SECRETARIA MUNICIPAL DE ESPORTES E LAZER

PROCESSO 6019.2023/0001854-0

Informação SEME/CAF/DCL/APE Nº 095007133

Figura 6: Trechos da canalização existente e da que deverá ser remanejada.

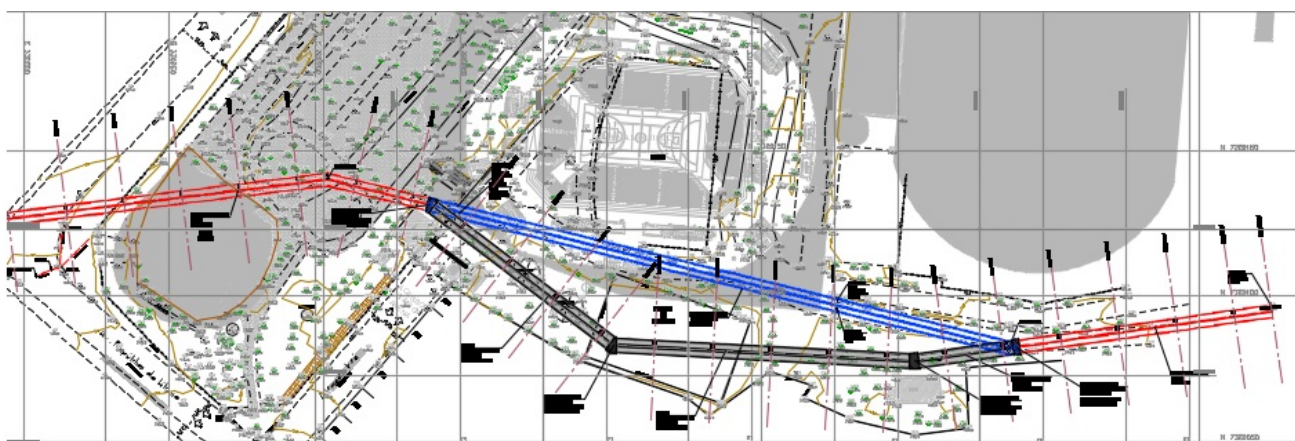
Alteração da Drenagem Pluvial- Conforme esclarecido no Plano de Trabalho disponibilizado para consulta pública, “Importante ressaltar, por oportuno, que o empreendimento em pauta se encontra inserido na Bacia Hidrográfica do Córrego Uberaba, conforme pode ser observado na figura abaixo (círculo amarelo). Desta forma, as informações, a seguir apresentadas, foram extraídas do documento ‘Caderno de Bacia Hidrográfica do Córrego Uberaba’, ano de 2019, elaborado pela Fundação Centro Tecnológico de Hidráulica – FCTH em parceria com a Secretaria Municipal de Infraestrutura Urbana e Obras – SIURB.

De acordo com o descrito no Item 2 do presente relatório, a proposição de remanejamento de trecho da galeria existente deve-se ao fato de que o trecho se localiza abaixo a área de implantação do edifício da Arena e se pretende evitar a ruptura das estruturas do canal, devido às escavações a serem executadas durante as obras e, futuramente, à carga aplicada sobre o local, na fase de uso da edificação.

Ainda, conforme o relatório, “Ao iniciar a análise da situação da galeria dupla existente foi elaborada a planta de bacias que delimitou a bacia de contribuição para o trecho de readequação de traçado. Com este cenário de bacia de contribuição o **projeto restringiu-se apenas a readequação geométrica horizontal da galeria** em consequente seção de 2,00x2,00m dupla, com intuito de remanejamento devido a implantação do equipamento de lazer”.

Como se pode observar na figura abaixo, o trecho vermelho, indica a galeria existente que será mantida, o trecho azul, indica o trecho a ser desativado da galeria existente e o trecho cinza indica o remanejamento de galeria.
